ОГРАНИЧИТЕЛИ

Restrictive bushes.
Construction and dimensions

20931-75

Изменение № 2 ГОСТ 20931—75 Ограничители. Конструкция и размеры

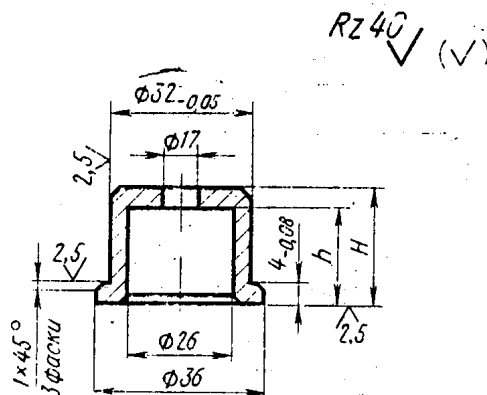
Пункт 2. Чертеж. Заменить предельные отклонения: $-0,05$ на $h9$, $-0,08$ на $h11$.

Пункт 2. Чертеж. Заменить обозначение: $Rz40 \sqrt{na} 6,3$;

Пример применения ограничителя в сменной пресс-форме

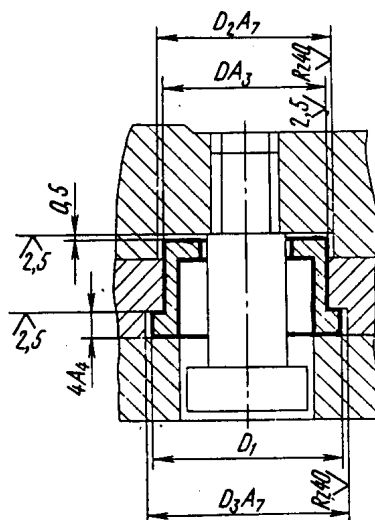
Приложение. Заменить обозначения: A_3 на $H9$, A_7 на $H14$, A_4 на $H11$.

Приложение. Чертеж. Заменить обозначение: $Rz40 \sqrt{na} 6,3$.
